Odpowiedz nr 2

Postępowanie nr 2/1-BGP/PN/R/15

Na zapytania dotyczące postępowania przetargowego prowadzonego w trybie przetargu nieograniczonego : Kamieniec Ząbkowicki , pałac (XIXw.): ratownicze prace konstrukcyjne , remont części frontowej dachu pałacu i baszty nr 1.

RZUT DACHÓW
1:250

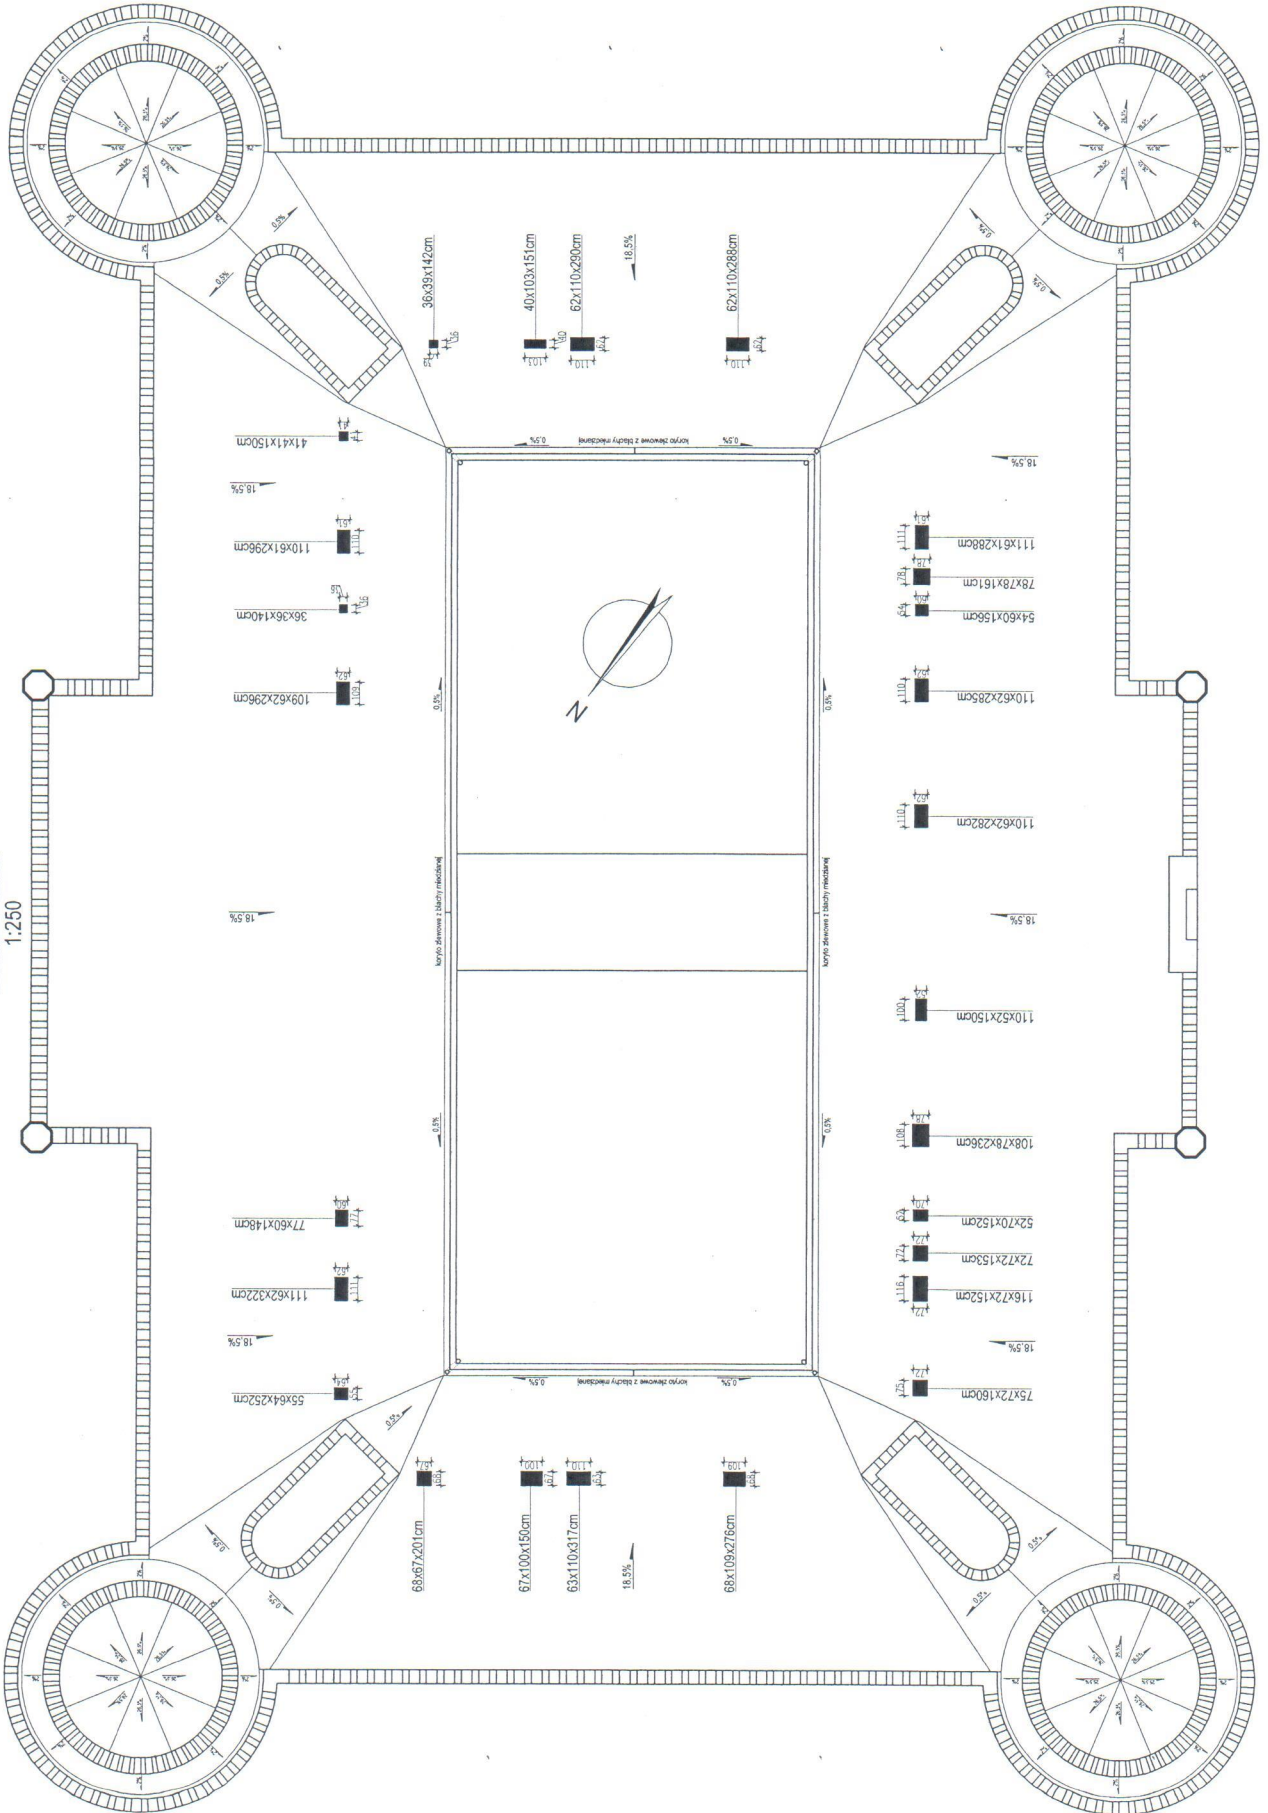
Prosimy o uzupełnienie informacji w dokumentacji projektowej, które umożliwią wyliczenie ilości kominów (podana w przedmiarze, poz. 15 ilość 13,55 m³ kominów z cegły nie jest możliwa do zweryfikowania).

.W załączniku nr 1 rzut dachu z wymiarami przewodów kominowych.

PREFABRYKAT ŻELBETOWY
(belka gzymsowa) długość 1,5m
1:10

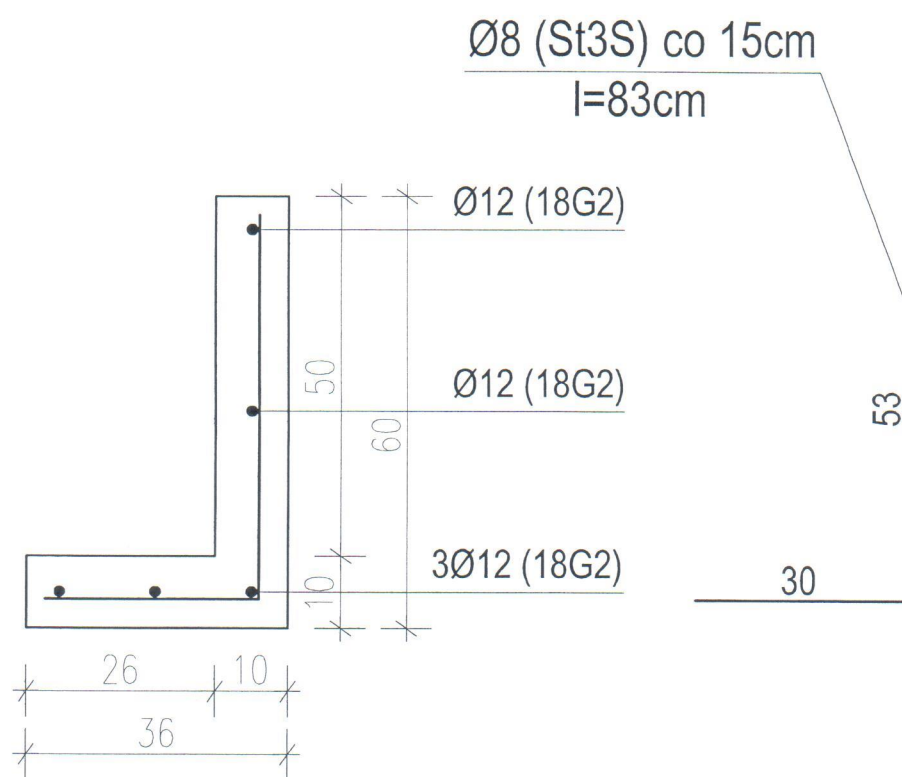
Prosimy o uzupełnienie dokumentacji projektowej o informacje dot. prefabrykowanych elementów do osadzenia na okapie wewnętrznym (koryto szczegół A, rys. PB4).

Uszczegółowione informacje odnośnie prefabrykatu żelbetowego w załączniku nr 2.
